**Avis de la Mission Régionale d'Autorité environnementale
Nouvelle-Aquitaine
relatif à un projet de ferme agrivoltaïque au lieu-dit « La
Champagne » dans la commune de Baignes-Sainte-Radégonde (16)**

AVIS NA-2026-014498/A P

Localisation du projet :	Commune de Baignes-Sainte-Radégonde (16)
Maître d'ouvrage :	SAS SAMFI33
Avis émis à la demande de l'Autorité décisionnaire :	Préfet de la Charente
En date du :	2 mars 2026
Dans le cadre de la procédure d'autorisation :	Permis de construire

Carte localisant les sondages pédologiques réalisés – Extrait de l'étude d'impact, page 57.

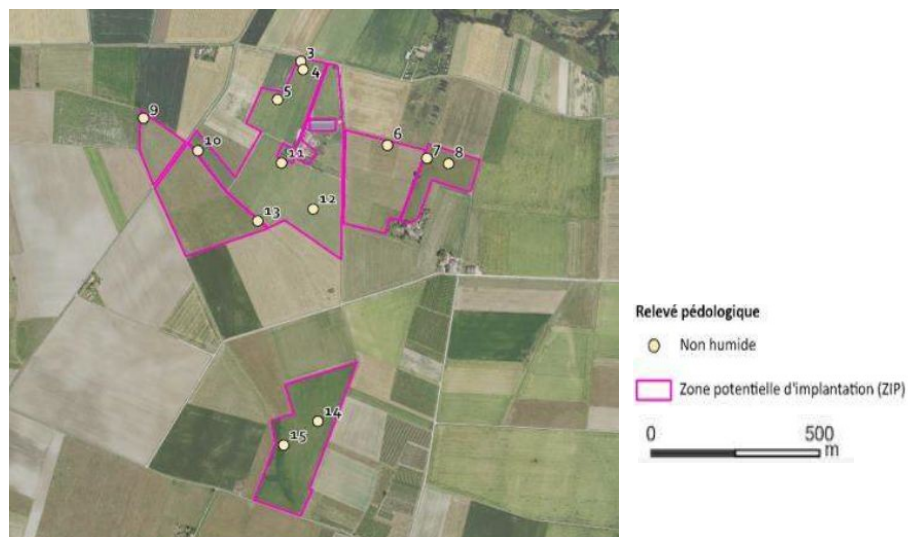
La MRAe relève cependant que la détermination des zones humides sur critère pédologique repose sur la réalisation de 15 sondages pour les 25,1 hectares de superficie clôturée, soit un ratio de 0,6 sondage par hectare, ce qui apparaît faible. Elle constate également que certaines portions de parcelles représentant des surfaces importantes n'ont pas fait l'objet de sondages, notamment les secteurs sud-ouest et sud-est des îlots nord, ainsi que la partie sud de l'îlot sud. À ce titre, le dossier n'apporte aucune justification concernant le choix des zones investiguées ni leur répartition.

La MRAe recommande de compléter l'analyse des zones humides potentielles, à l'appui d'une description détaillée des protocoles employés et des résultats obtenus, en particulier sur le volet pédologique (conditions de réalisation des sondages, profondeurs atteintes, éventuels refus, classes de sols identifiées et interprétation de leur caractère humide ou non, etc.).

Elle considère qu'en l'état, l'absence de précisions suffisantes sur les investigations menées et leurs conclusions, ne permet pas au dossier de statuer sur l'absence effective de toute zone humide au droit de l'enveloppe du projet.
